Tárgy: Kerületi építési szabályzat módosítása

Az előterjesztés célja a Kissvábhegy Kerületi Építési Szabályzatáról szóló 35/2021. (XII. 14.) Budapest Főváros XII. kerület Hegyvidéki Önkormányzat Képviselő-testületének önkormányzati rendelete (a továbbiakban: KÉSZ) módosítása.

ZSOLNA UTCA – ISTENHEGYI ÚT – ZSIBÓI UTCA ÁLTAL HATÁROLT TERÜLETRE VONATKOZÓ KERÜLETI ÉPÍTÉSI SZABÁLYZAT MÓDOSÍTÁSA

**a Zsolna utca – Istenhegyi út – Zsibói utca
által határolt területre vonatkozó Kerületi Építési Szabályzat
módosítása**

1. melléklet

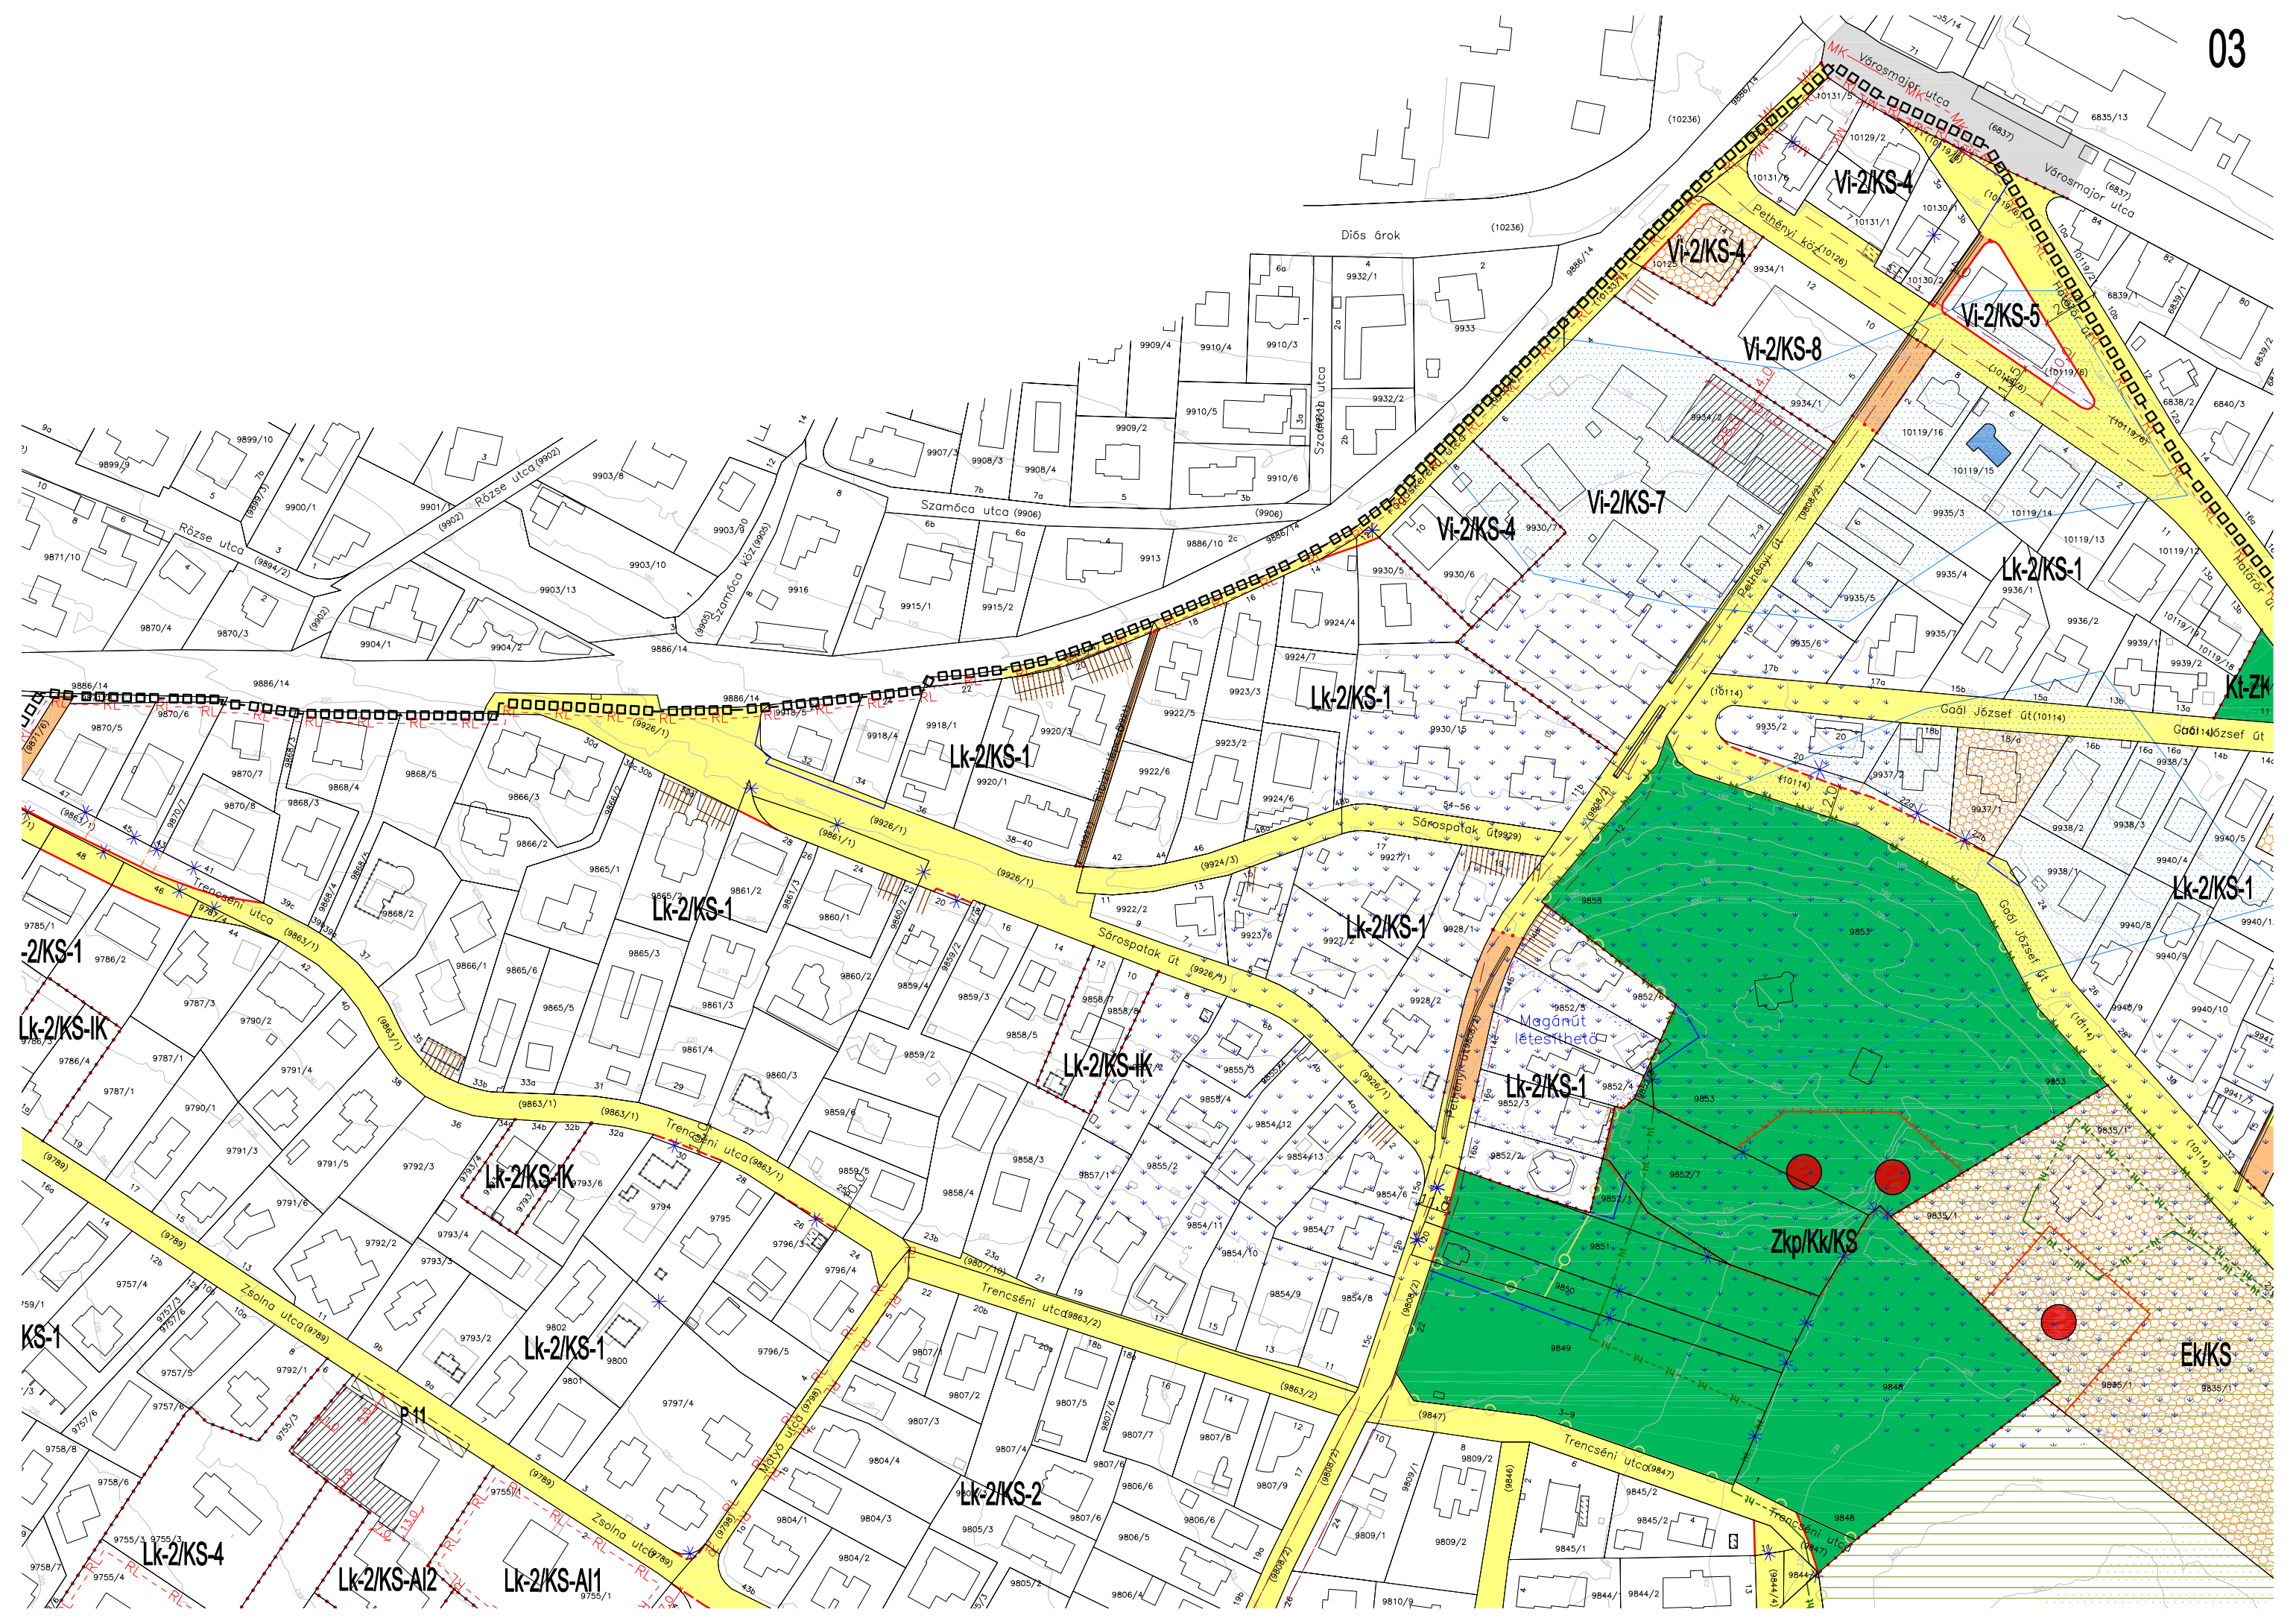
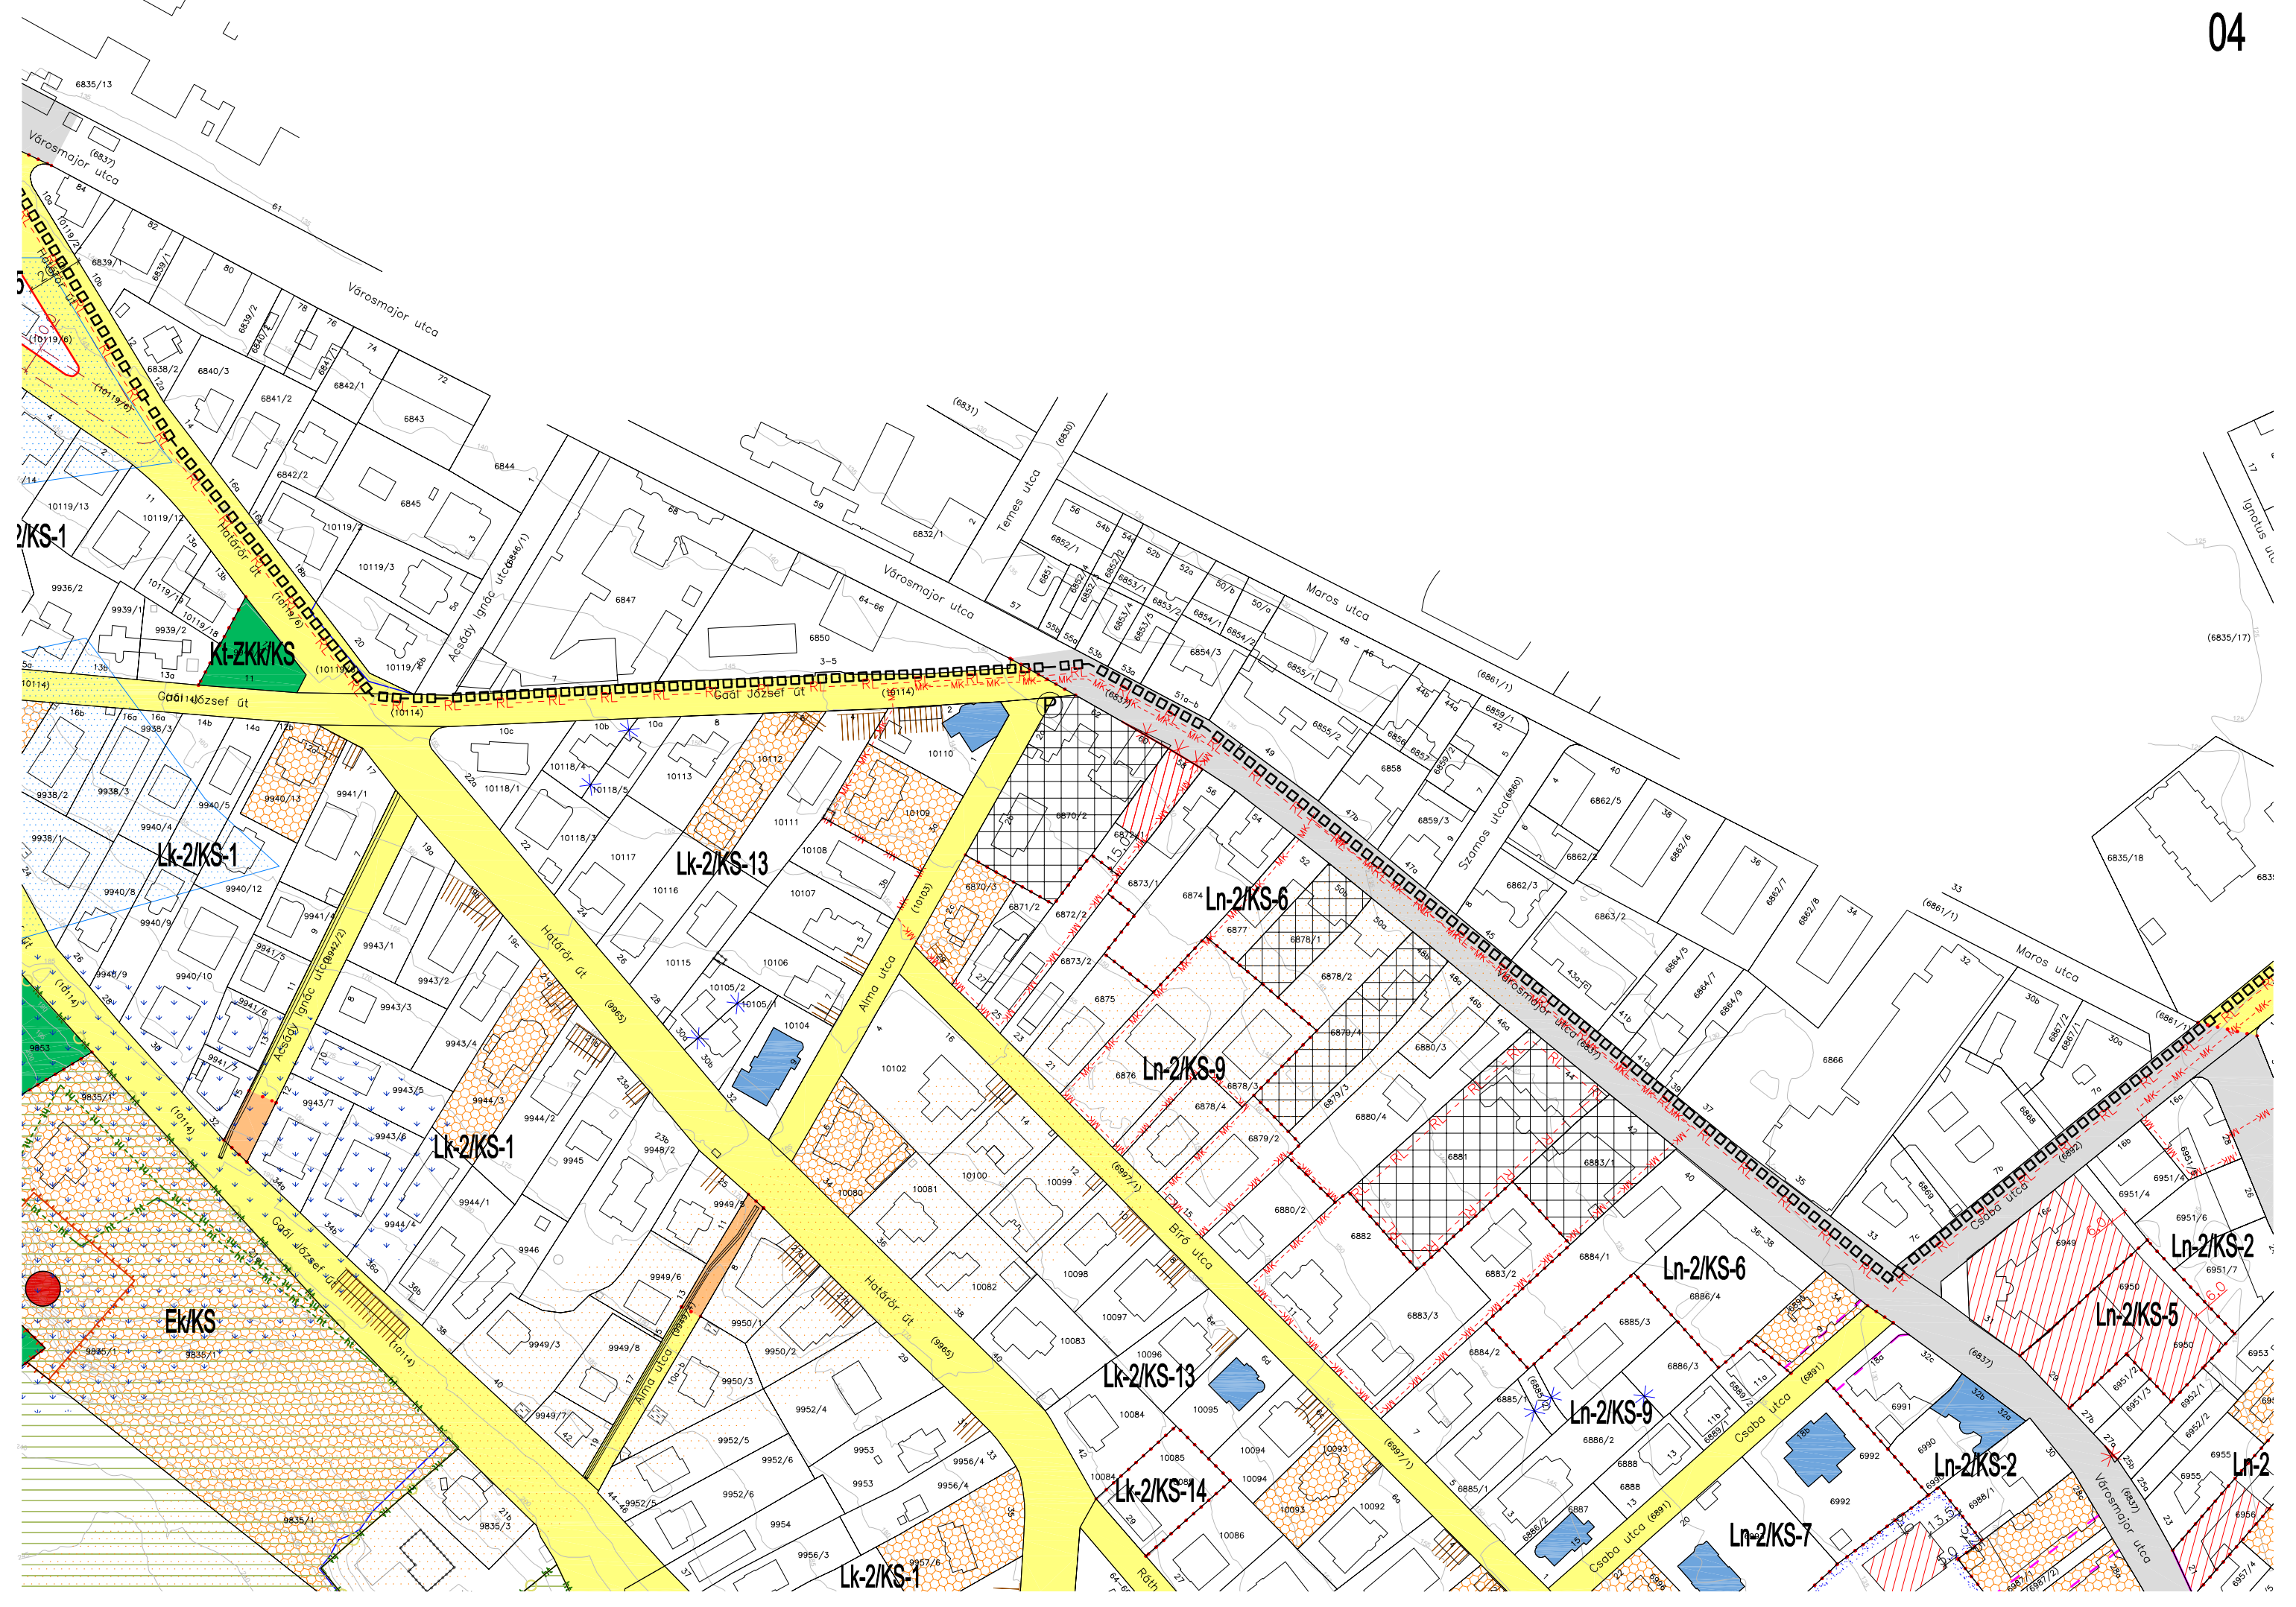
A Kissvábhegy Kerületi Építési Szabályzatról szóló 35/2021. (XII. 14.) önkormányzati rendelet 1. melléklete helyébe az 1. melléklet lép.

A szabályozási tervlap módosítását tartalmazza, amely szerint az *építési hely kizárólag terepszint alatt beépíthető* része módosul.
